Modulo per la presentazione delle osservazioni per i piani/programmi/progetti sottoposti a procedimenti di valutazione ambientale di competenza statale

ID: Codice procedura (ID_VIP/ID_MATTM):10844

Impianto per la produzione di energia elettrica da fonte eolica, costituito da 6 aerogeneratori della potenza complessiva di 37,2 MW, un sistema di accumulo da 25 MW e relative opere connesse in località "Rempillo" nel comune di Pitigliano (GR).

TESTO DELLE OSSERVAZIONI

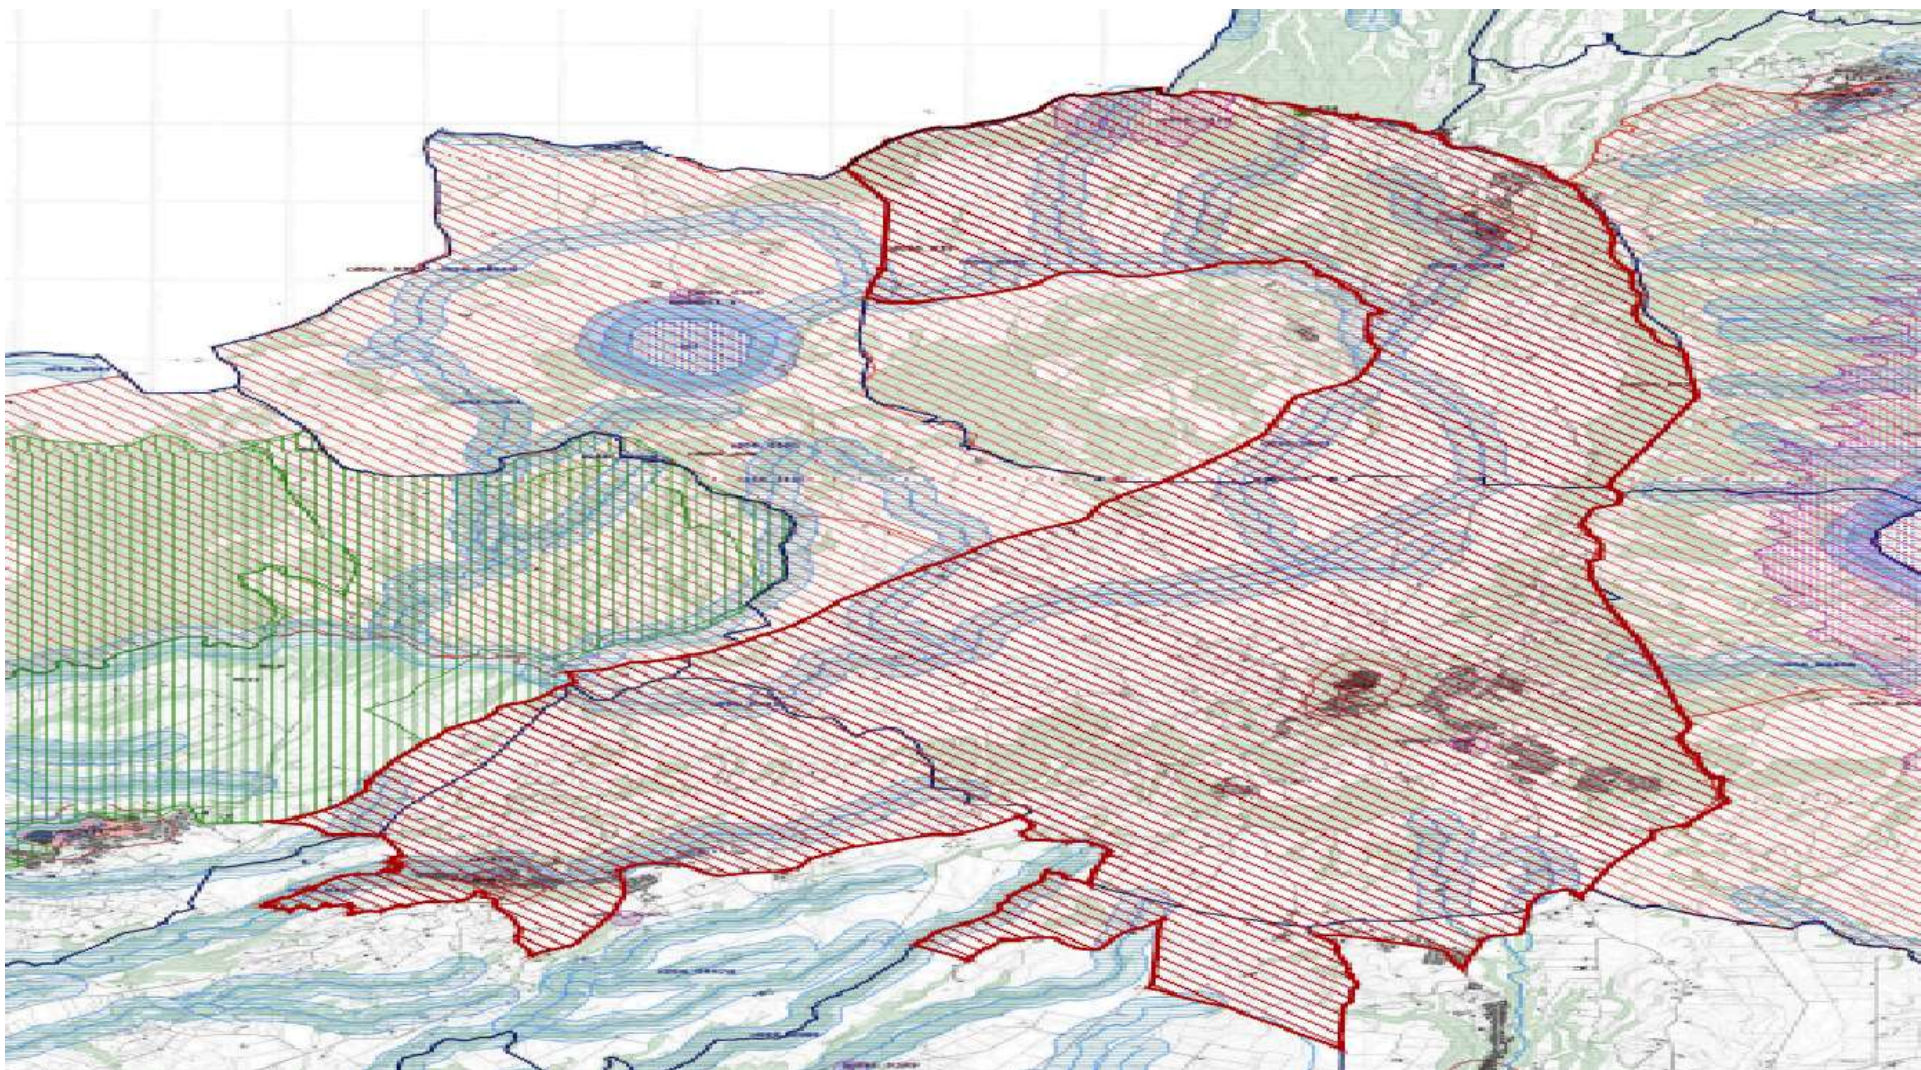
l'immagine n. 2 dell' ALLEGATO) all'area di notevole interesse pubblico " Conca del lago di Bolsena" (D.M. 24.10.1960). Praticamente una vasta zona che per interesse paesaggistico e naturalistico oltre che storico, archeologico e identitario rappresenta un unicum nel panorama nazionale.

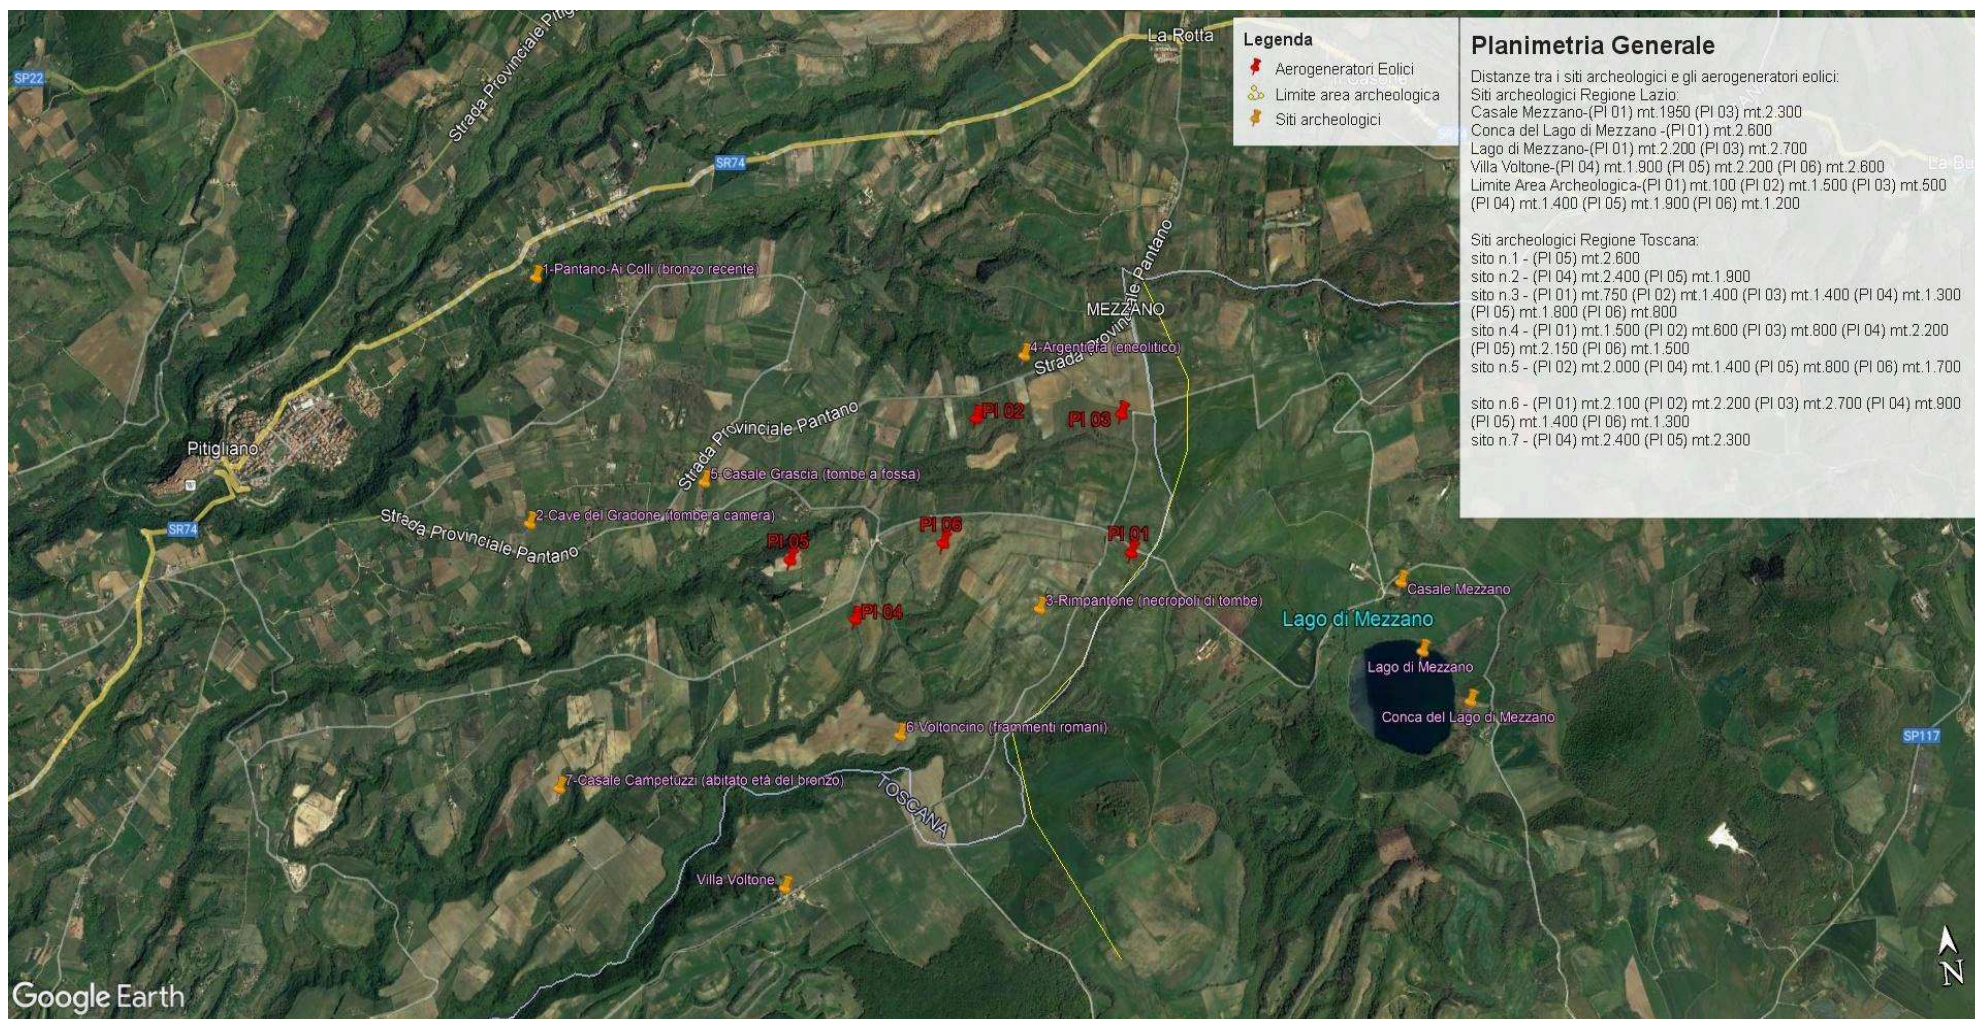
Inoltre, la zona in cui insisterebbe l'impianto eolico industriale Rempillo è compresa nelle fasce di rispetto di 3 km di diversi beni archeologici tutelati dalla parte II del Codice dei Beni Culturali (vedi Allegato, immagine n. 3). Inoltre le pale P04 e P05 ricadono all'interno di un'area archeologica che la

Immagine n. 4 Situazione di saturazione da impianti FER nella provincia di Viterbo. Non sono riportati gli impianti fotovoltaici e agrivoltaici che hanno inciso per buona parte nel cumulo di impianti FER per superare già nel 2023 gli obiettivi del PNIEC assegnati alla Regione Lazio per il 20230.

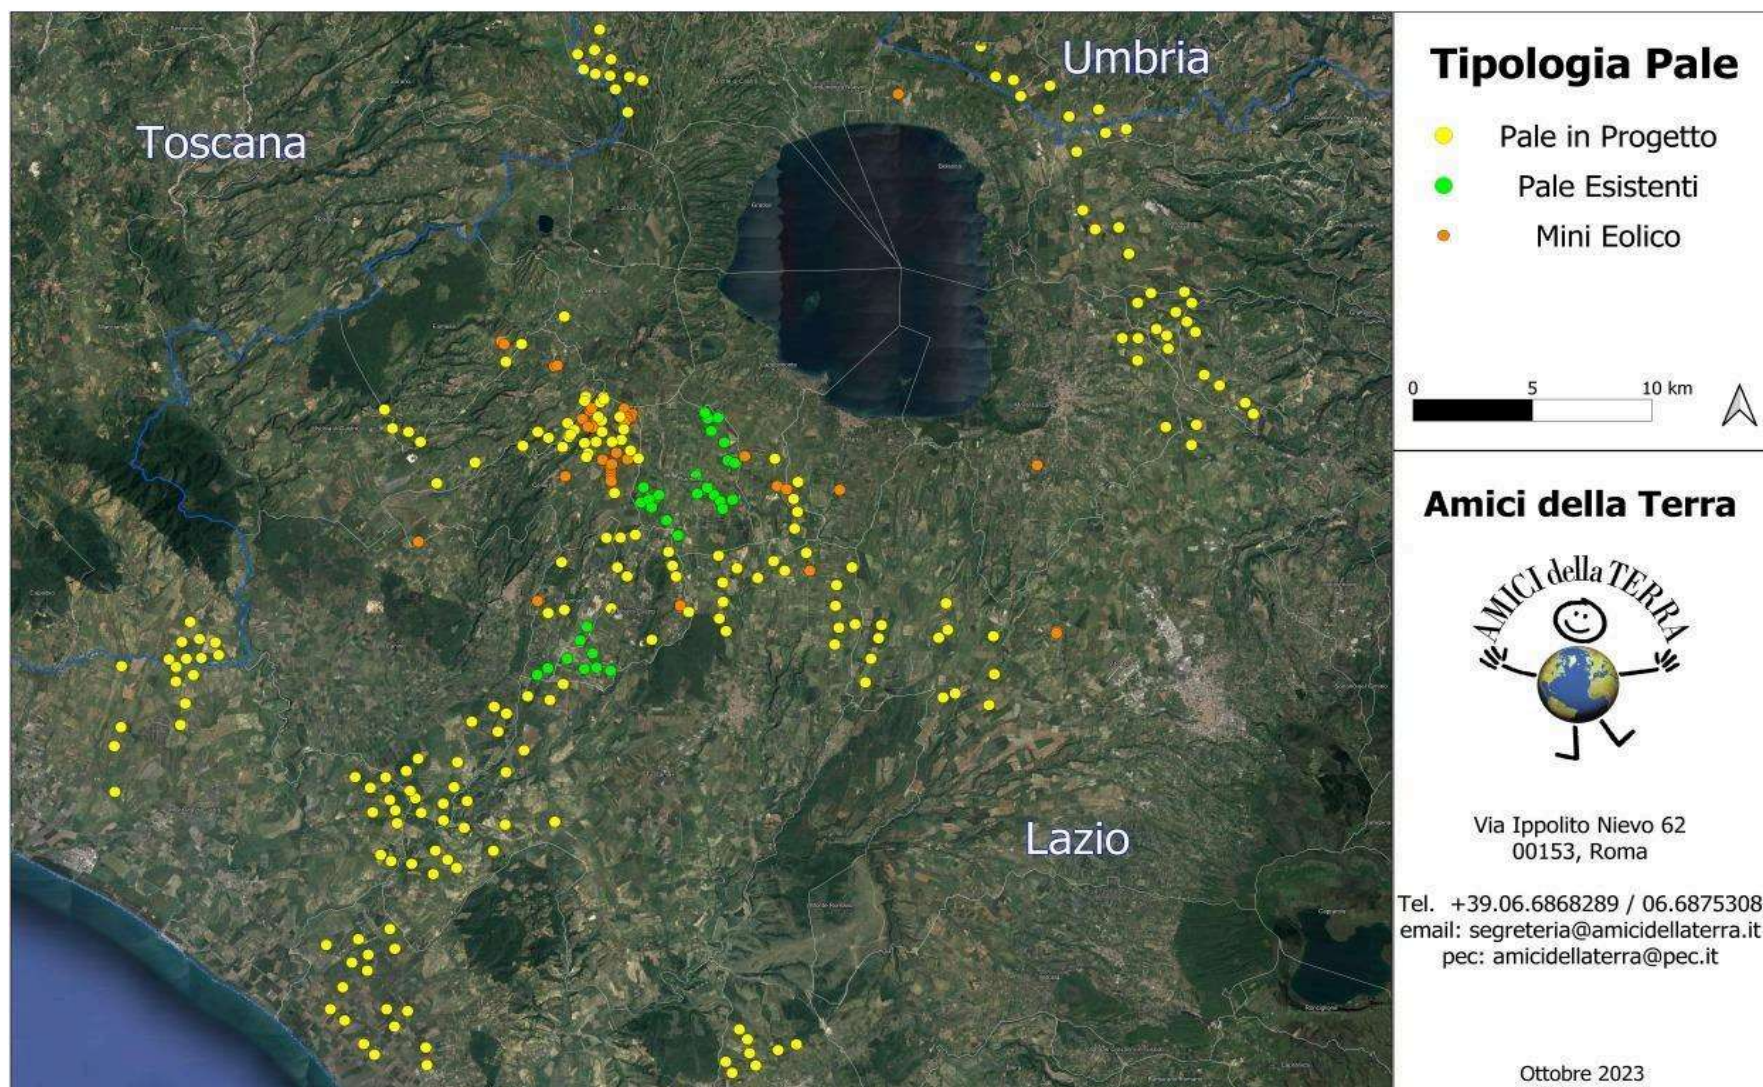
nn. 1 e 2 e crea anche degli impatti negativi anche sui beni naturalistici come verrà dettagliato nell'Osservazione n. 4. Inoltre andrebbe a sommarsi al già enorme cumulo di impianti eolici e fotovoltaici e geotermici che già creano una elevata criticità ambientale nella provincia di Viterbo e interferiscono anche con il territorio toscano come si può vedere dalle immagini nn. 4 e 5 dell'Allegato n. 1.
